**Artikel:** Ideenwettbewerb zur Erlangung von Entwürfen für die städtebauliche Gestaltung des Schwarztor- und Güterhofareals in Schaffhausen

# Ideenwettbewerb

zur Erlangung von Entwürfen für die städtebauliche Gestaltung des Schwarztor- und Güterhofareals in Schaffhausen

## 1. Preis:

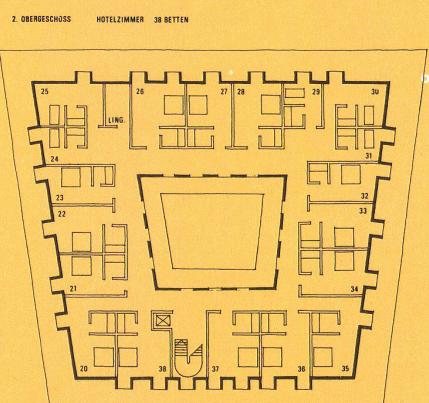
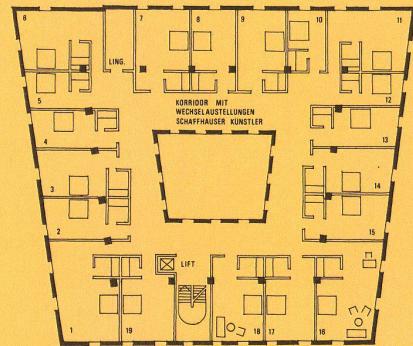
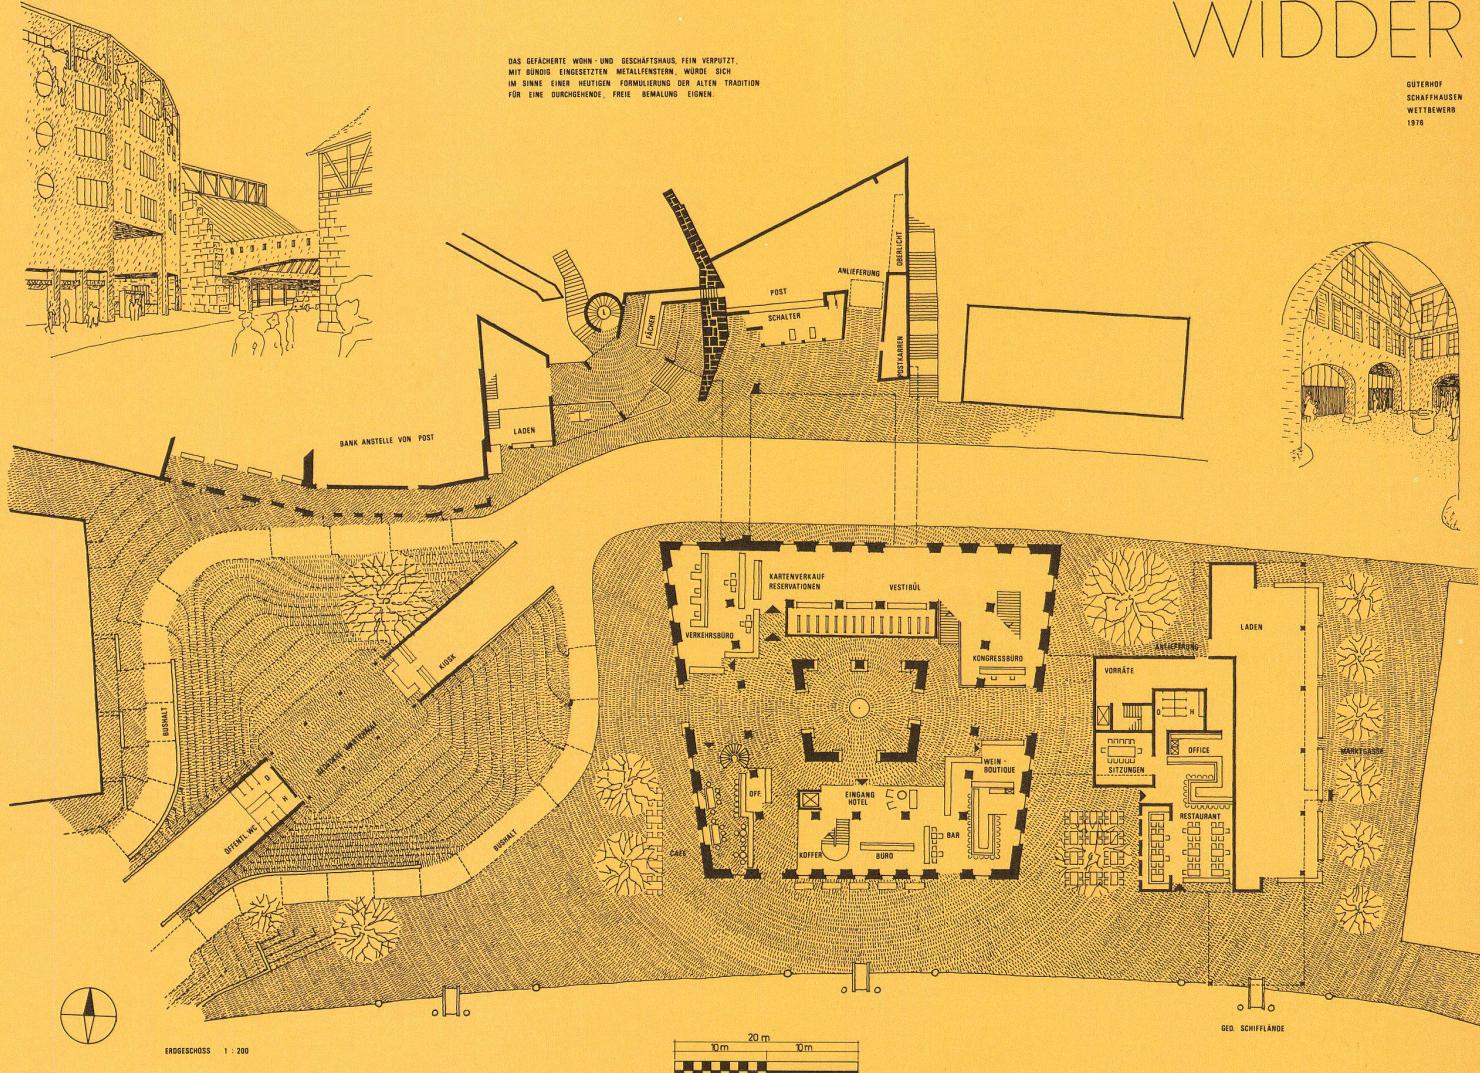
Das Projekt besticht durch die vorgeschlagenen Nutzungsverteilungen. Dabei wird jedoch auf die bestehende Überbauung östlich des »Bretterhofes« keine Rücksicht genommen. Eine Neuüberbauung dieses Gebietes ist jedoch nicht angezeigt.

Der Fahrverkehr wird im bestehenden Sinne belassen. Die Durchfahrt über den »Freien Platz« wird zur Anlage einer Fußgänger-Passage durch die vorgeschlagene Überhöhung zu stark akzentuiert. Dabei wird der Freiraum zufolge der wattenartigen Absenkung gegenüber den Zirkulationsflächen (Straße, Quai) beeinträchtigt.

Der Güterhof wird als Hotel genutzt. Die Hotelzimmer sind in angemessener Zahl unter Rücksichtnahme auf die vorhandene Bausubstanz im zweiten Obergeschoß und im Dachgeschoß angeordnet. Restaurant, Gartenrestaurant, Speisesäle, Konferenzzimmer, Verkaufsflächen sowie die entsprechenden Nebenräume sind in einer zweigeschossigen Baute auf dem »Bretterhof«-Areal vorgesehen, wobei die zentrale Küchenanlage in einem Verbindungsbau zum Güterhof betrieblich günstig platziert ist.

Ein Saal mit 400 Plätzen bei Konzertbestuhlung wird, den topographischen Verhältnissen angepaßt, am unteren Ende des Munotgrabens auf dem »Schwarztor«-Areal über eine Fußgängerbrücke mit den zugehörigen Foyer- und Garderobenzonen des ersten Obergeschoßes des Güterhofes in Verbindung gesetzt, was betrieblich optimal und in bezug auf Etappenlösungen als interessant erscheint. Eine zweite Fußgängerbrücke erlaubt eine Verbindung des Güterhofes mit dem Römerstieg.

Das Postlokal befindet sich, von der Fischerhäuserstraße abgerückt, unter dem Saalbau.

Wohnungen sind im Anschluß an die bestehenden »Unterstadt«-Bauten sowie östlich des Römerstieges vorgesehen, wobei die letzteren, durch die Anordnung einer maßvollen Parkgarage mit aufgesetzten Gewerbegebäuden entlang der Fischerhäuserstraße, durch Rückversetzung immissionsarm situiert sind. Einzelne Erschließungsanlagen fehlen oder sind in ungenügender Zahl vorgesehen.

Hotelvorfahrt sowie die vorgeschlagenen Anlieferungen sind in Anbetracht der gegebenen Verkehrsträger möglich.

Die kubische Gestaltung ist im allgemeinen maßstäblich empfunden, wobei die Anlage der östlichen Wohnbauten etwas brutal erscheint, was durch den tiefen Hangeinschnitt (5 Vollgeschosse) stark ablesbar ist.

Gesamthaft betrachtet stellt das Projekt in bezug auf die organisatorische Lösung der Probleme Hotel-, Konferenz- und Restaurationsbetriebe sowie auf die Nutzungsverteilungen, speziell auf den Güterhof, eine gute Lösung dar, wobei die wirtschaftlichen Faktoren nebst den zu erwartenden Betriebskosten sorgfältig zu prüfen sein werden.

## 2. Preis:

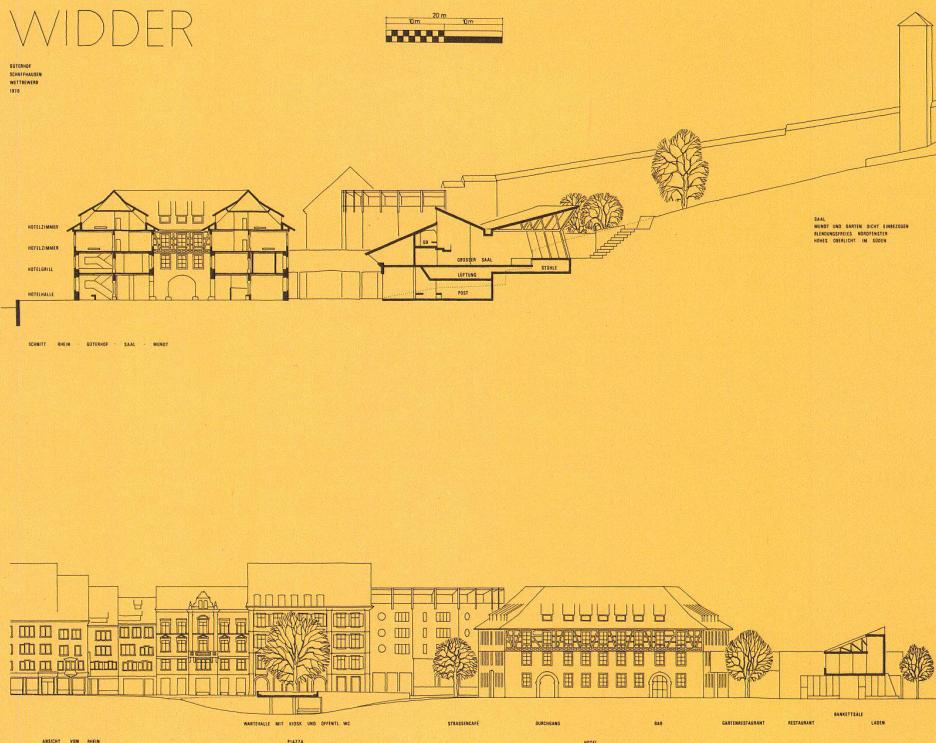
Durch Konzentration der Gasträume im bestehenden Güterhof erreicht der Verfasser eine Freihaltung des »Bretterhof«-Areals von massiven Hochbauten. Dieses wird mit niederen Ladenbauten eingefägt und auf überzeugende Weise zum Marktplatz am Wasser gestaltet.

Die Fußgängerüberführung über den »Freien Platz« in Kombination mit Läden und Café ist hingegen städtebaulich abzulehnen, weil sie die Wirkung des historischen Platzes stark beeinträchtigt und eher zur Trennung des Wettbewerbsareals von der Unterstadt als zu deren Verbindung führt.

Die Vorschläge zur freieren Gestaltung des Rheinufers mit Sitzstufen und die Rückversetzung der Uferlinie beim Güterhof sind wasserbautechnisch und konstruktiv nicht durchführbar (Rheinuferkanal).

Die Überbauung des Hanges im nordöstlichen Teil des Wettbewerbsgebietes mit lockeren Wohnhausgruppen ist gut gelöst. Die Passerelle über die Fischerhäuserstraße ist denkbar, aber nicht unbedingt nötig.

Die Neubauvolumen für Post und Büros sind richtig eingepaßt. Die Einbeziehung des Wehrganges über eine gassenartige »Häuserspalte« ist gut gelöst. Die Postanlieferung funktioniert nicht.

Die Parkplätze sind richtig bemessen und gut erschlossen. Ihre mehrstöckige Erstellung im Berg ist aufwendig.

Die wünschenswerte Konzentration der Gasträume im Güterhof führt teilweise zu beengten Raumverhältnissen. Die Tagungsräume sind ungenügend erschlossen und haben zu kleine Vorräume. Der Hoteleingang ist schwer auffindbar und hat keine Vorfahrt. Ein wünschbares Terrassencafé am Marktplatz fehlt. Der Vorschlag zum Ausbau des Dachstockes mit Hotelzimmern ist gelungen.
